AKB ROBOT CORE MODULE

ロボット部 コア・モジュール の使い方

付録：V2.2 V2.1 の 注意点

21-JAN-2013

V2.2 対処法 A

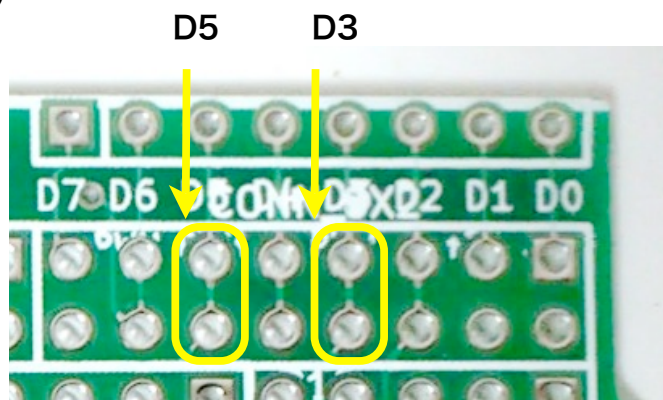
- ・モータードライバ(TA7291P)に使用するピンがソフトウェアと異なっている。

(ソフトウェアの指定)	(V2.2 の実際)
Motor1 A (IN1)	A0	A0
Motor1 B (IN2)	A1	A1
Motor1 P (Vref)	D3	D5
Motor2 A (IN1)	A2	A2
Motor2 B (IN2)	A3	A3
Motor2 P (Vref)	D5	D3

AKBrobot > AKBrobot.h に、ピン割当てが定義されている。

```
#define RELAY1 2
#define RELAY2 4
#define MOTOR1A A0
#define MOTOR1B A1
#define MOTOR1P 3 // ← 5 に変更
#define MOTOR2A A2
#define MOTOR2B A3
#define MOTOR2P 5 // ← 3 に変更
#define SERVO1 6
```

V2.2 対処方 B

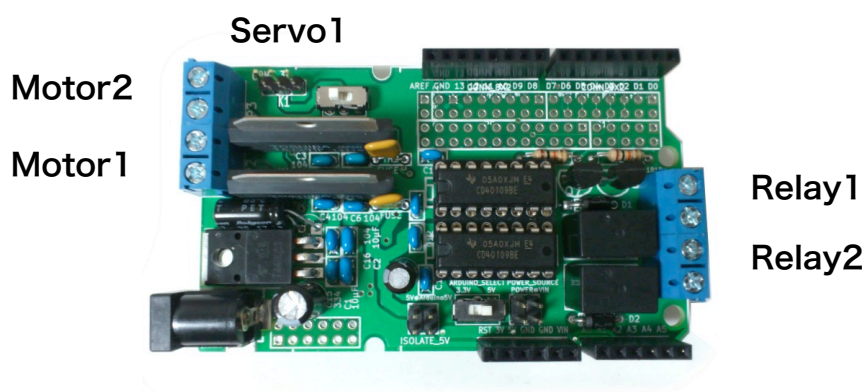
(ソフトウェアを変更すると、異なるバージョンの基板が混在した際に混乱するため、こちらを推奨します。)

ユニバーサルエリアを活用して、D3, D5 の配線を入れ替える（カッター等でカットして、ジャンパ線を飛ばす）。

※シルクがつぶれているが、**DO** があるので数え間違えないように！

V2.1 修正箇所 1)

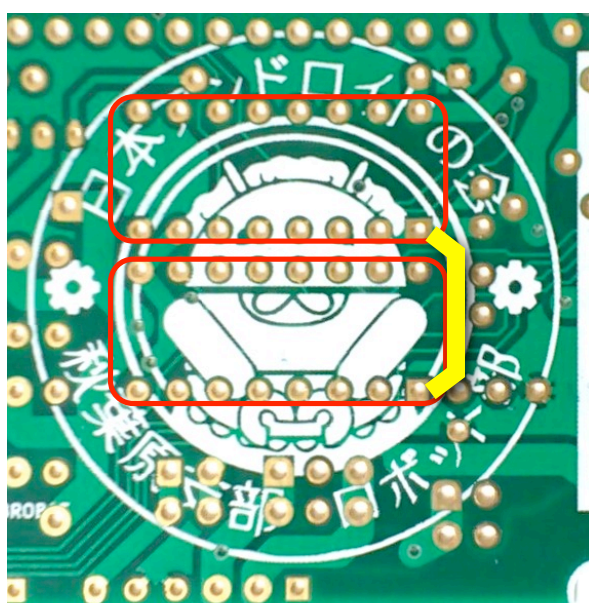
- 1) 回路上で1ヶ所接続されていない箇所がある。
- 2) モータードライバ(TA7291P)に使用するピンがソフトウェアと異なっている。
A0からA3 の配線が A2からA5 になっている。

中央の IC が2 つ並んでいる箇所、1 番ピン(□になっている)同士をジャンパ線などで接続する。

B-1) 修正パターン1 V2.2 互換にする場合

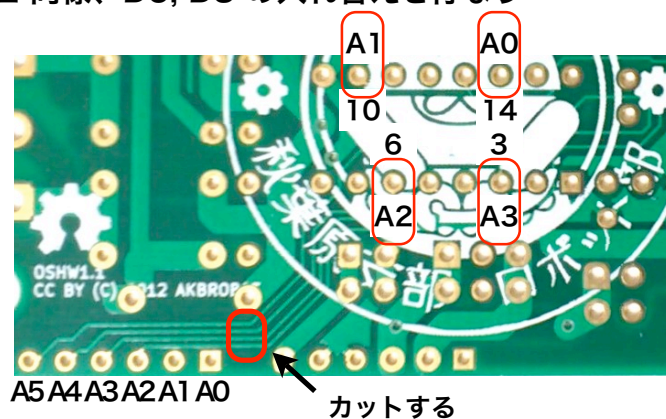
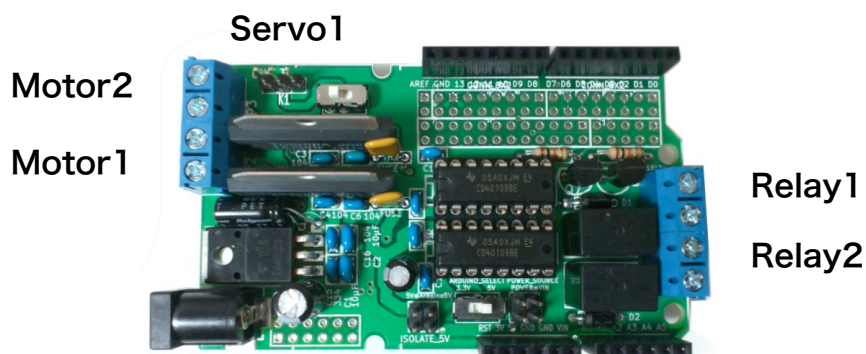
(ソフトウェアの指定)	(V2.1 の実際)
Motor1 A (IN1)	A0	A5
Motor1 B (IN2)	A1	A4
Motor1 P (Vref)	D3	D5
Motor2 A (IN1)	A2	A3
Motor2 B (IN2)	A3	A2
Motor2 P (Vref)	D5	D3

A2 - A5 の配線をカットし、A0 - A3 からジャンパ線などで配線しなおす。

※これに加えて、V2.2 同様、D5, D3 の入れ替えを行なう
